# 改善箇所説明図

# 不具合③

## 不具合発生箇所

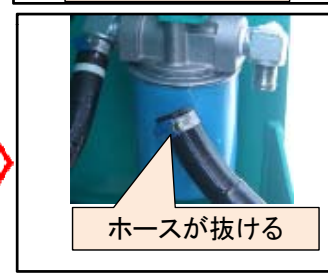
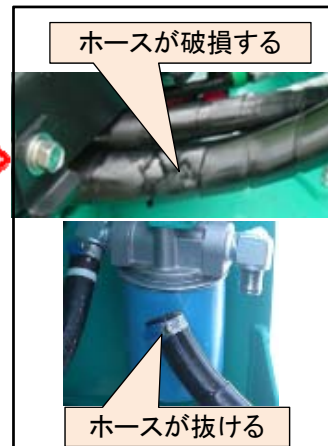
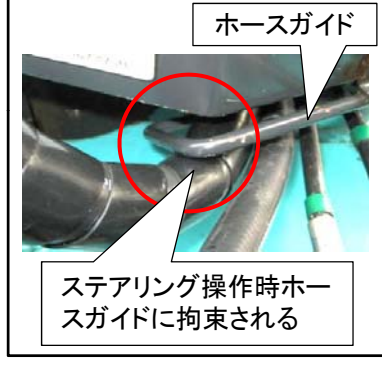
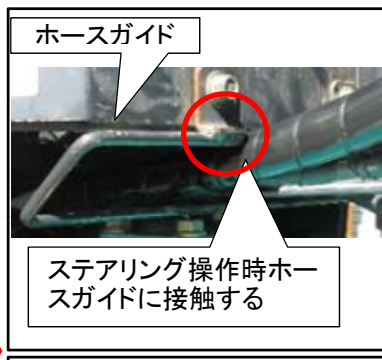
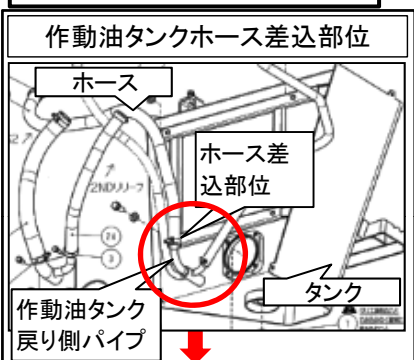
ショベルローダの油圧ホースにおいて、製造時に作動油タンクへのホース差込みが適切に行われていなかったため、当該ホースの差込み量が不適切なものがある。そのため、そのままの状態で使用を続けると、ステアリング操作時に油圧ホースがホースガイドに拘束されるため油圧ホースが抜け又は破損し作動油が漏れ、最悪の場合走行不能になるおそれがある。

全車両、油圧ホースの差し込み量を確認し、不適切なものは正規の位置に修正する。確認時に、油圧ホースに傷等のダメージがあるものは、油圧ホースを新品に交換する。
